Zápis č. 2/2024

Z mimořádného zasedání Výboru pro rozvoj zastupitelstva městské části Brno-Nový Lískovec (dále jen „VR“) konaného dne 18. 3. 2023 od 17:00 hodin
v Komunitním centru Skála

Připomínky k Návrhu nového ÚPmB:

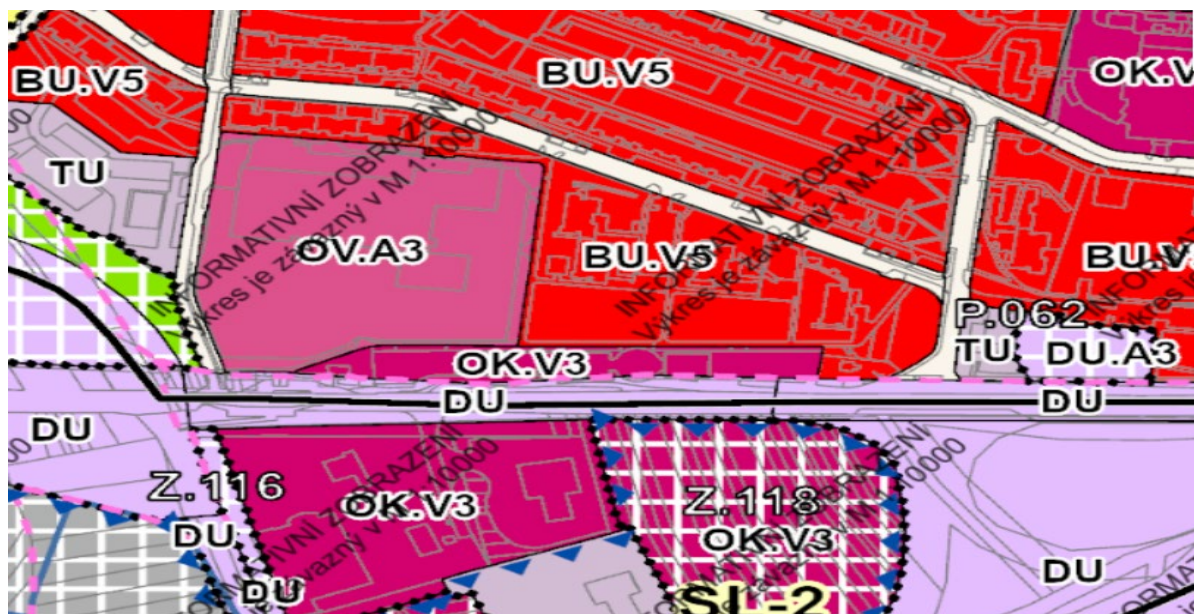
Mezi návrhovou plochou BU.V5 a BU.V5, DU a R.BU.4 a R.SU.3 je plocha s dopravou všeobecnou. Nesouhlasíme s napojením komunikace mezi plochami R.BU.4 a R.SU.3 na křižovatku a plochy V5 a BU.V5.

Odůvodnění: Při projednávání Územní studie Bosonohy 2 městská část Brno-Nový Lískovec opakovaně nesouhlasila s dopravním řešením, které má dopravu z obvodu Bosonoh zavést na ulici Petra Křivky do Nového Lískovce. Vzhledem k tomu, že na ulici Jihlavská pražská se dá do budoucna očekávat další nárůst dopravy v souvislosti s projekty jako je Západní brána nebo Akademická, je riziko využívání nové trasy přes Nový Lískovec zcela reálné. Petra Křivky je dvoupruhová sběrná komunikace s podélným parkováním a přechody pro chodce a je jedinou komunikací pro obsluhu ulic Oblá (cca 1000 bytů), Koniklecová (500 bytů) Plachty a Slunečná (300 bytů) a je využívána rovněž z důvodu obtížného vyjetí na ulici Jihlavskou ze sídliště i značnou částí obyvatel ulice Svážná (700 bytů). Všechna tato vozidla musí při výjezdu na ulici Petra Křivky dát přednost vozidlům, která by Novým Lískovcem jenom projížděla. To zásadním způsobem zhorší dopravní situaci i bezpečnost v Novém Lískovci. Trváme na hledání řešení, která by vozidla z obvodu Bosonoh zavedla na přivaděč Bítešská mimo sídliště Nový Lískovec. Propojení Bosonoh s Novým Lískovcem žádáme řešit jako městskou ulici, která nebude mít sběrný charakter a nebude tvořit atraktivní alternativu ulice Jihlavská.

Navýšení výškové úrovně

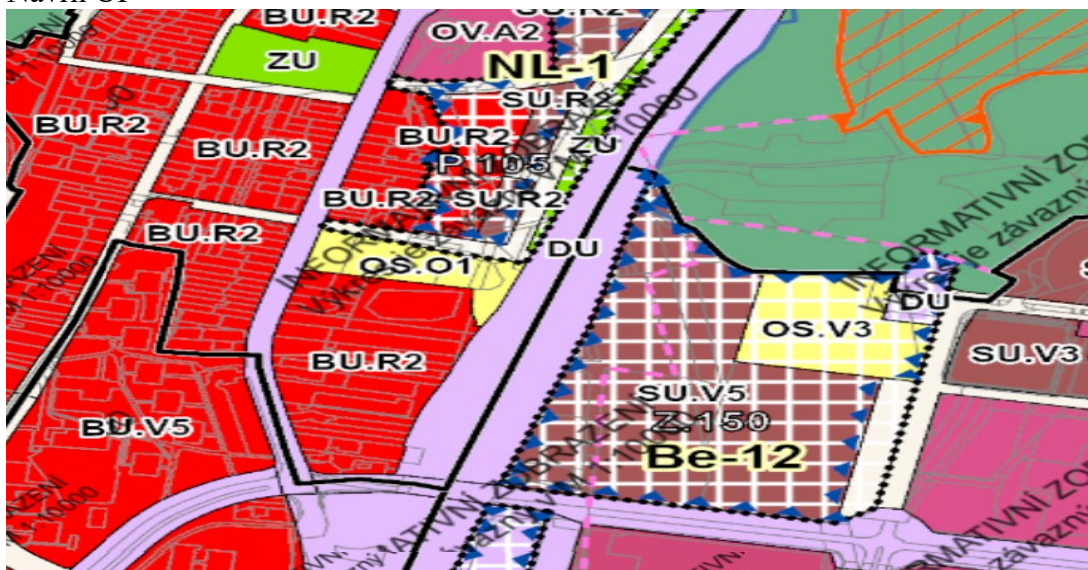
Návrhová plocha OK.V3 obsahuje plochy stabilizované, občanské vybavení komerční, struktura zástavby volná, výšková úroveň zástavby 6-16 m.

U této plochy navrhujeme navýšení výškové úrovně na úroveň 4 tj. 9-22 m.

Odůvodnění: Na pozemku je plánována stavba občanské vybavenosti, střední škola, 5 nadzemních podlaží, výšková úroveň dle projektu je 19,2 metru. Stavba byla kladně projednána s městskou částí a nebyly ani negativní připomínky veřejnosti. Záměr bude odcloňovat sídlištní zástavbu od dopravně zatížené a hlučné komunikace Jihlavská a zvýšení výškové úrovně je tedy žádoucí. Jedná se o uvedení do souladu se skutečnou výškou plánované stavby.
